NOTA UOC N° 140/2024

Tengo el agrado de dirigirme a usted, con relación a la observación al proceso del llamado a "LICITACIÓN PÚBLICA NACIONAL LPN N° 02/2024 – PARA LA CONTRATACIÓN DE MANTENIMIENTO Y REPARACIÓN DE SEDES DEL SNPP - PLURIANUAL.-ID N° 440.555.

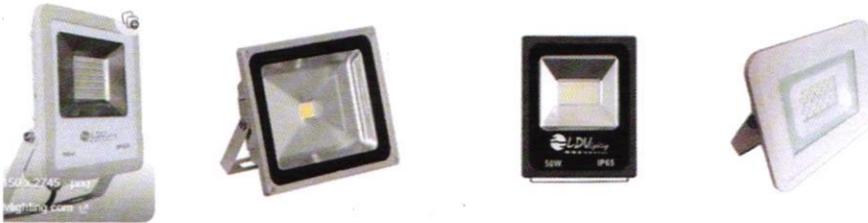
Situación: No se previó Objeto de Gasto

Situación: Se solicita incluir en el PAC el objeto de gasto correspondiente y necesario para todos los bienes/servicios requeridos a fin de realizar una correcta imputación y remitir el CDP.

Comentario: Se visualiza que, en varios ítems requieren de bienes que no fueron incluidos para su correcta imputación termocalefones, proyectores, bombas sumergibles etc. El objeto de gasto 242 trata de mantenimiento y reparaciones no así de provisión de bienes.

En relación a los ítems de 677, 678, 679, 680; correspondientes a proyectores led, aclaramos que los mismos son artefactos lumínicos, y no proyectores de imágenes:

677	72131601-001	Provisión y colocación proyector led de 50W EXT IP65 (incluye base y soporte)	Unidad	EVENTO	1	247.510
678	80111613-9999	Mano de obra	Unidad	EVENTO	1	119.828
679	72131601-001	Provisión y colocación proyector led de 100W EXT IP65 (incluye base y soporte)	Unidad	EVENTO	1	349.526
680	80111613-9999	Mano de obra	Unidad	EVENTO	1	171.933

Los mismos se utilizan para iluminaciones exteriores que requieren grandes cantidades de emisión lumínica, en donde el nombre hace referencia a la proyección de la luz. Son similares a las imágenes de referencia a continuación:

Para el efecto de los demás ítems observados en el punto 2- Documentos del SICP, como termo calefones y bombas sumergibles, los mismos serán excluidos del listado para no prestarse a una mala interpretación, quedando los números de ítems vigentes.
